Construction de quatre maisons d'habitation

Permis d'Urbanisme

PU 23/072

Approuvé par le Collège Communal
en sa séance du 03/06/2024
La Directrice générale, Le Bourgmestre

Habitation 4 Façade Arrière 1:50

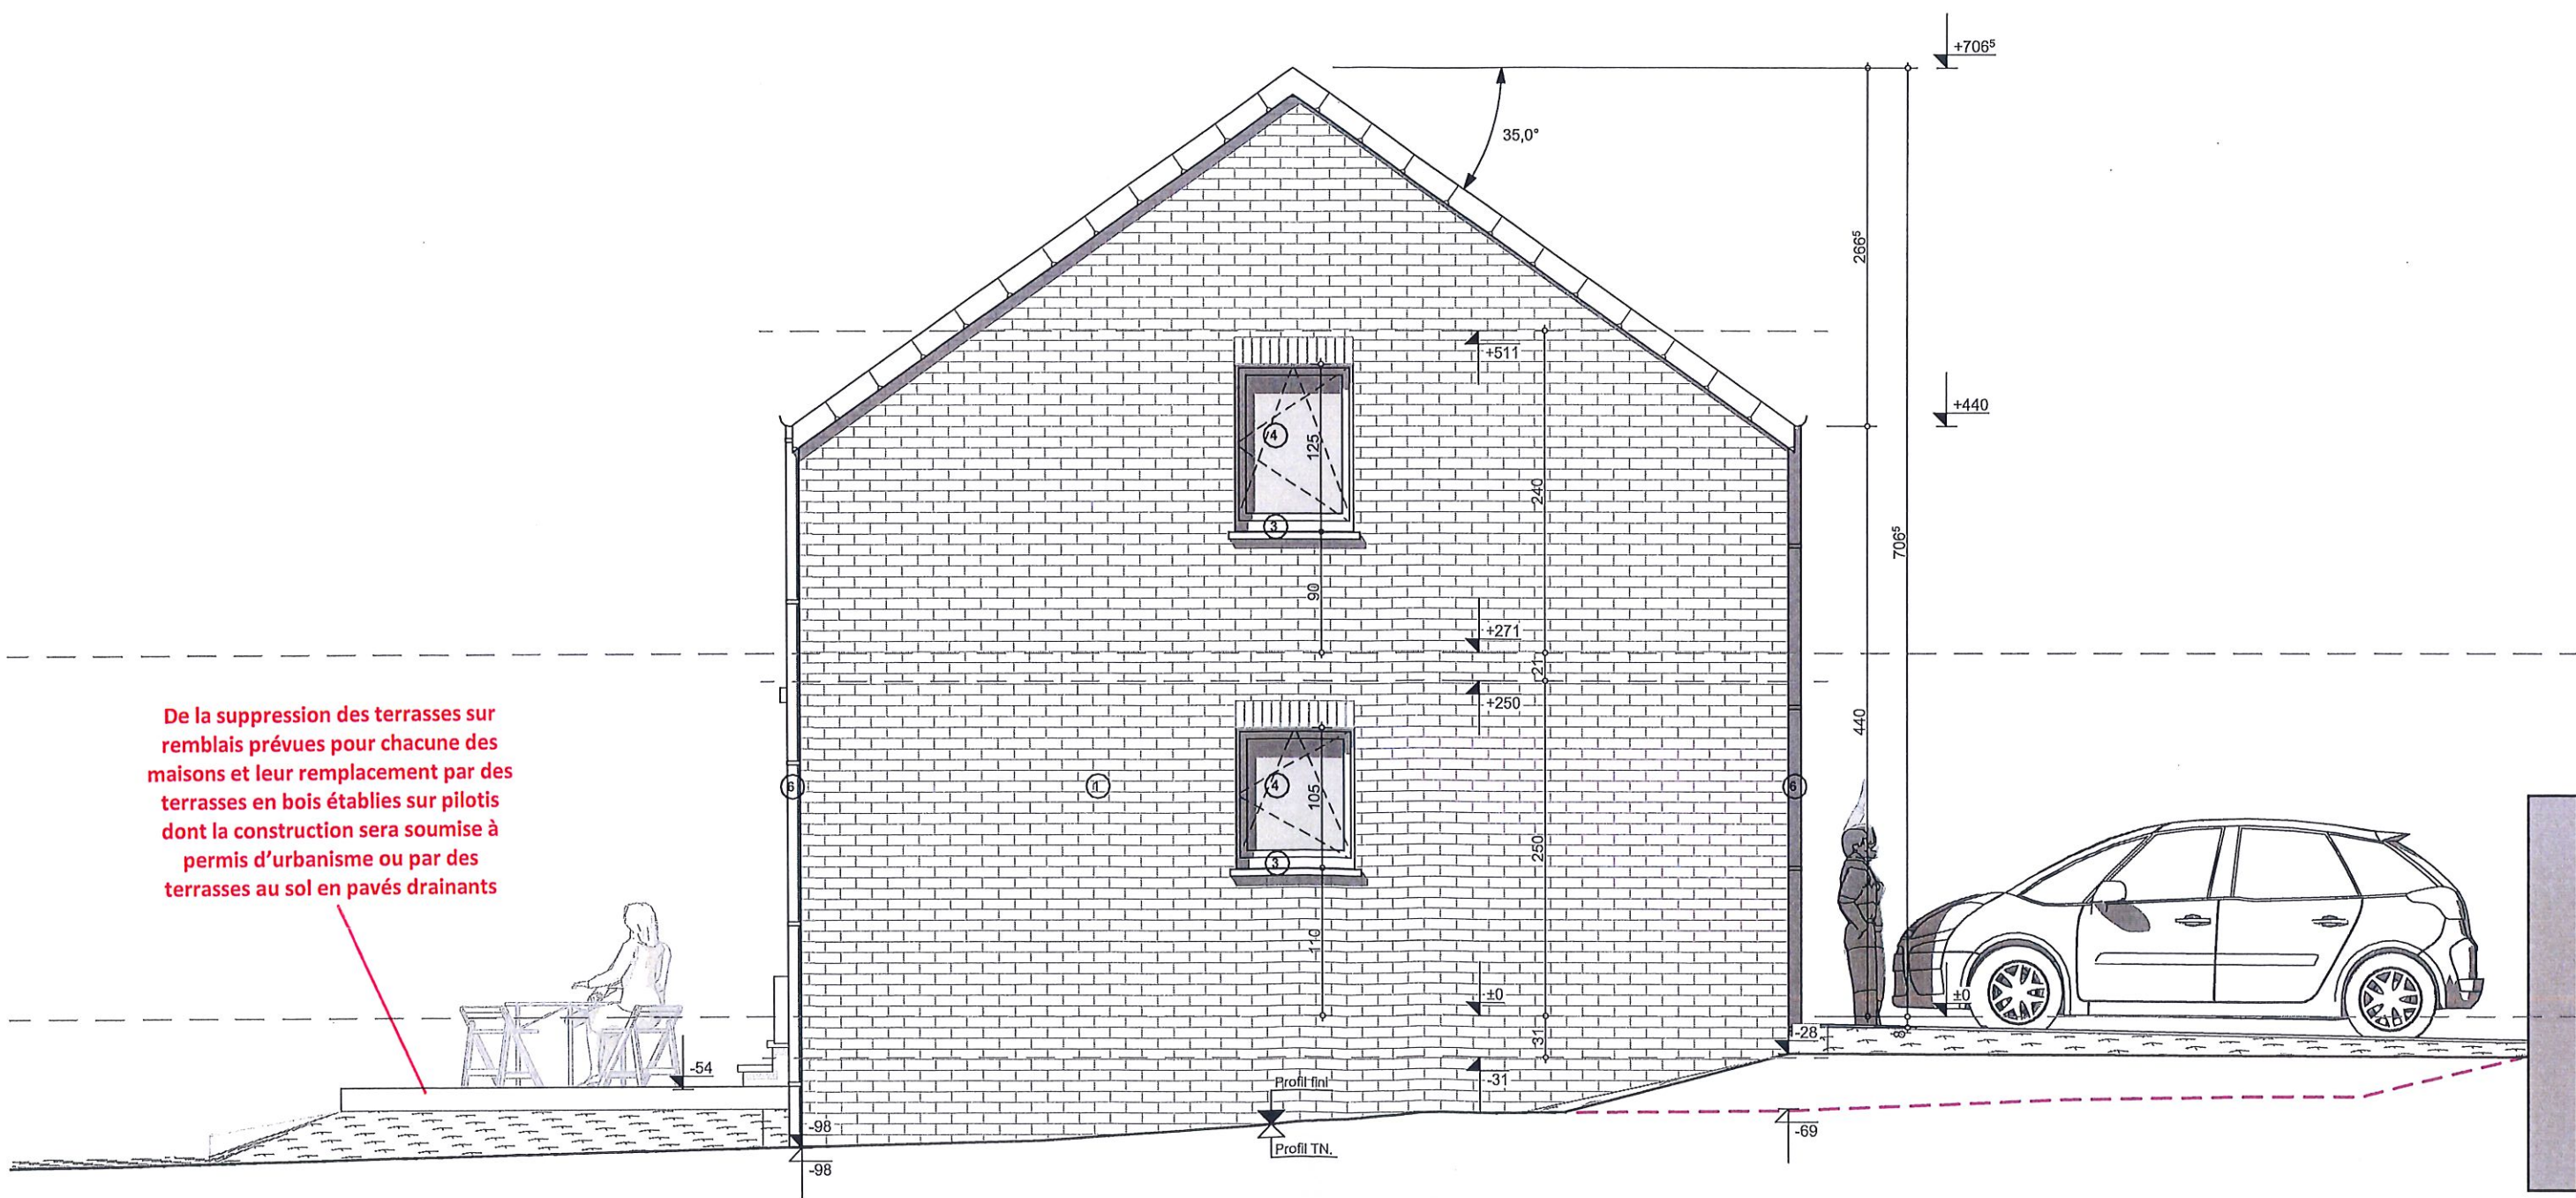
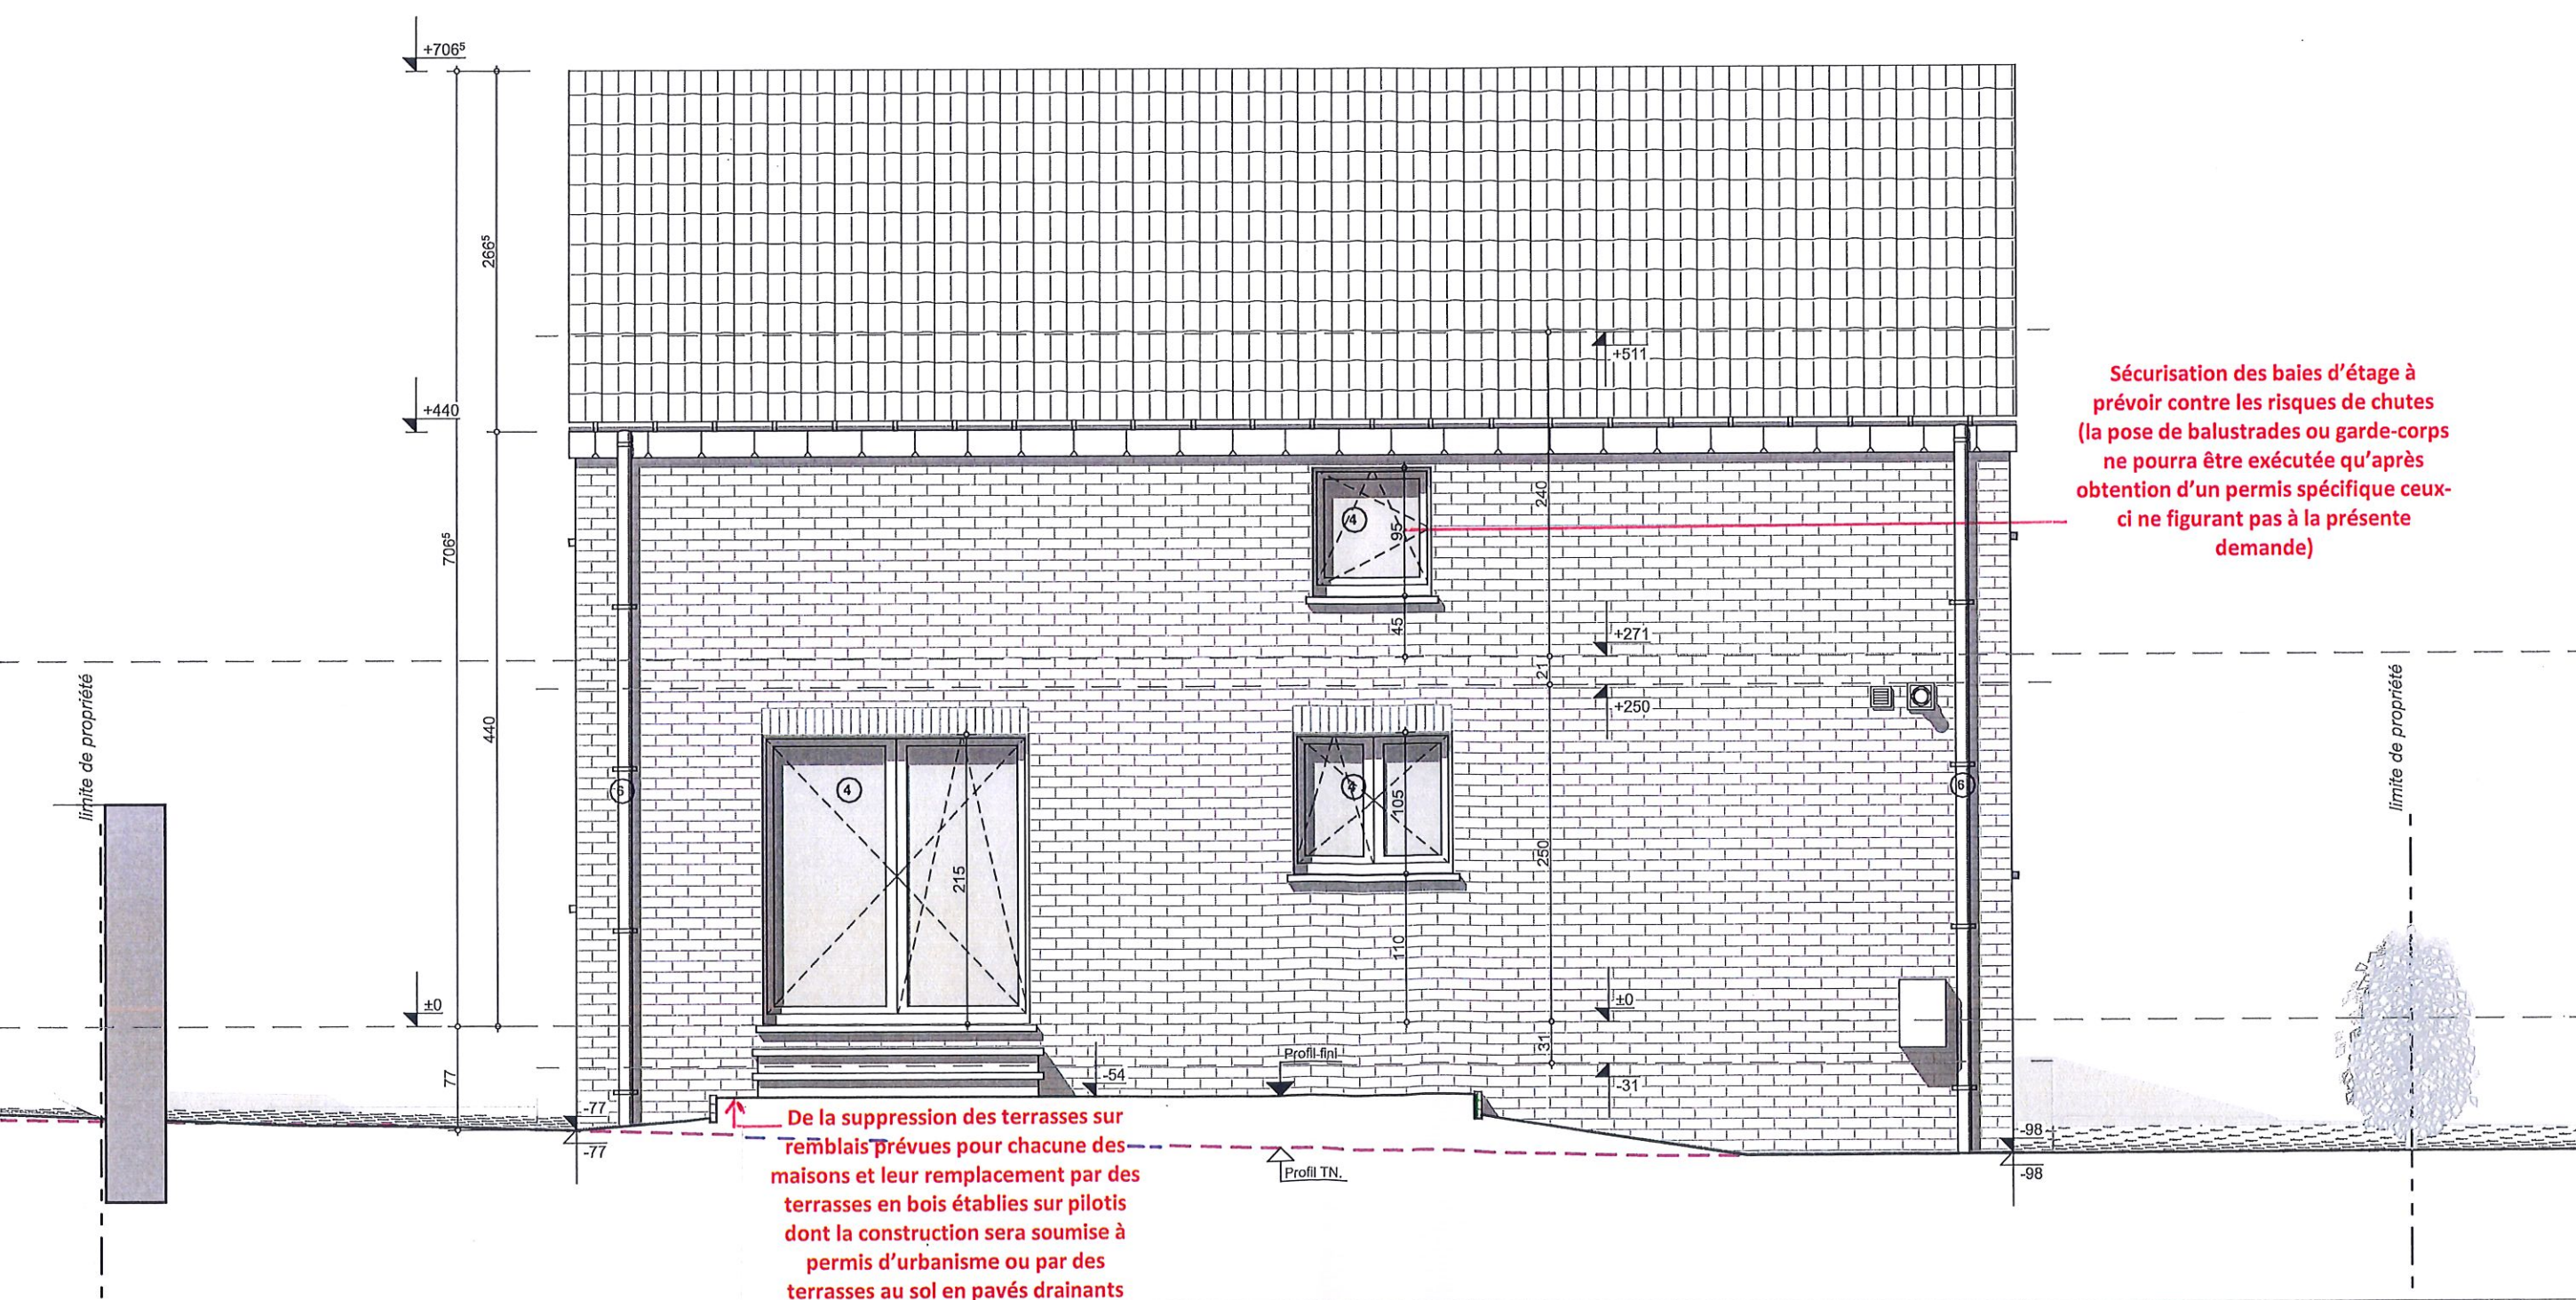
De la suppression des terrasses sur
remblais prévues pour chacune des
maisons et leur remplacement par des
terrasses en bois établies sur pilotis
dont la construction sera soumise à
permis d'urbanisme ou par des
terrasses au sol en pavés drainants
